洗足一丁目広場（仮称） 第2回検討会ニュースレター

洗足一丁目広場（仮称）  
 整備工事に向けた第2回検討会が開催されました！

発行/目黒区 都市整備部 みどり土木政策課 施設整備係  
 令和5年11月発行

整備計画案と設置予定施設のイメージ

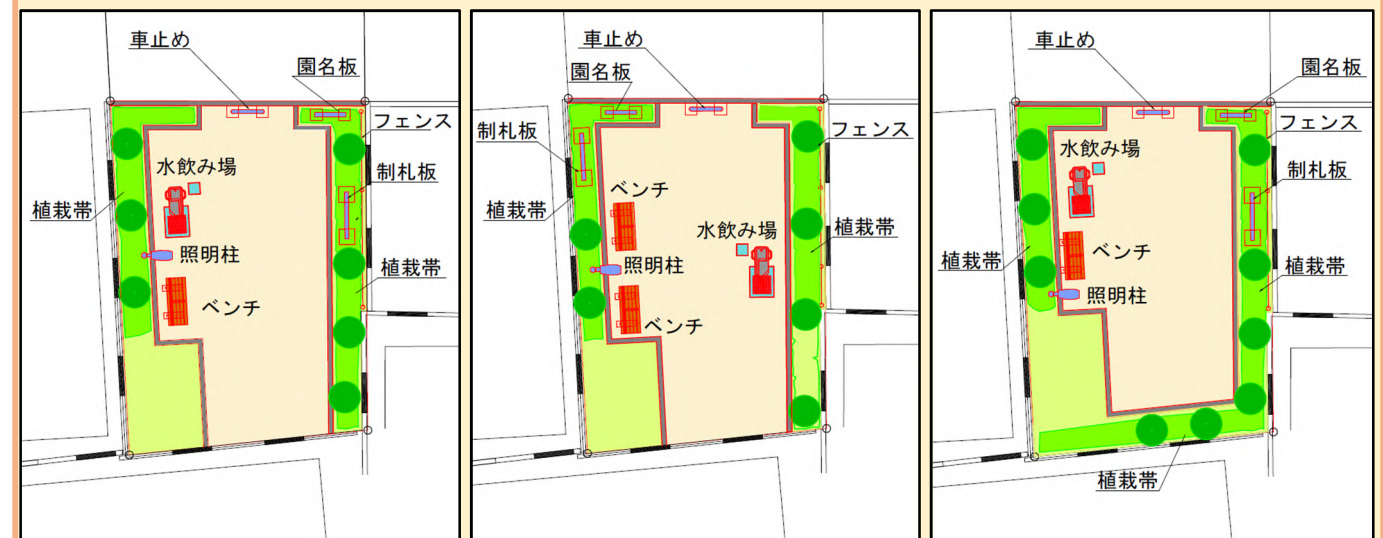
検討会でいただいた意見	整備方針
<b>コミュニティ活動</b>	
町会の活動の拠点として、広場にテントが張れるくらいのスペースを確保したい。交通安全運動の詰め所を設置できる場所としたい。	オープンスペースをできる限り確保する計画とします。
<b>防災</b>	
防災倉庫の設置は植栽と同じ高さになるのか。	収納物が出し入れしやすいよう、広場の舗装と同じ高さでの設置とします。
○東西の植栽の幅は狭くしてオープンスペースの幅を確保してほしい。道路側のオープンスペースはなるべく広い方がよい。	敷地が住宅で囲まれているため、境界部には植栽を配置する方針としております。植樹帯は目黒区の緑化計画の基準に基づきますが、オープンスペースをできる限り確保します。
○住民からは消火器訓練などができる広場がほしいと要請がある。	
<b>設置予定施設について</b>	
遊具の設置場所にあるようなやわらかい舗装など、候補にないのか。	遊具のまわりなどは落下してケガをしないよう、やわらかいゴムチップ舗装を設置しています。メンテナンス上、剥がれた時などの補修が容易でないため、遊具の周り以外ではゴムチップ舗装は採用していません。
ゴミ箱は設置しないのか。	区の公園では基本にごみ箱を置いていないため、今回の整備でも設置しない方針です。
○車止めはピラータイプ(棒状)だとチェーンに足を引っかけることが懸念される。アーチタイプで取外し可能なタイプがよい。	入口がある程度広くとれる公園ではアーチタイプのものを目黒区では多く設置しています。今回の広場でもアーチタイプのものを設置する方針とします。
水飲みはあまり使われるイメージがない。また、周囲が汚れることが懸念される。水栓程度で良いのではないのか。	水飲みは設置せず、植栽・災害時用の散水栓を設置する方針とします。
災害時も使用できるような埋込式の水栓が2ヶ所程度必要ではないのか。	
照明灯は1基なのか。また、どの程度の明るさなのか。	照明灯の配置は詳細な設計の中で検討していきます。近隣に配慮した計画とします。
○中低木が茂っていると小便をする人が懸念される。	中低木の配置計画の際に配慮します。

○芝生を植栽することはできないのか。	芝生は細かなメンテナンスと日当たりが必要なため、地被植物を植栽します。
○植樹帯の高さはどの程度なのか。	舗装部分と同程度の高さとし、フラットな計画とします。
○防犯カメラは設置しないのか。	区内では大きな公園で必要に応じて設置しています。今回はカメラの設置はしないですが、通りから見通しが良い計画とします。
○ベンチは酔っ払いが寝ないような対策をしてほしい。	ベンチは真ん中に手すりのあるタイプとします。
公園入口は3m程度の幅が必要である。	3m以上の間口が確保できるよう、植栽計画と合わせて検討いたします。

6/21に実施された第1回検討会の内容を踏まえて、洗足一丁目広場（仮称）の整備計画案として以下の3案を提案しました。参加者の皆様のご意見を踏まえて、**A案 防災機能重視案**をベースとして、広場の詳細な設計を進めることとします。
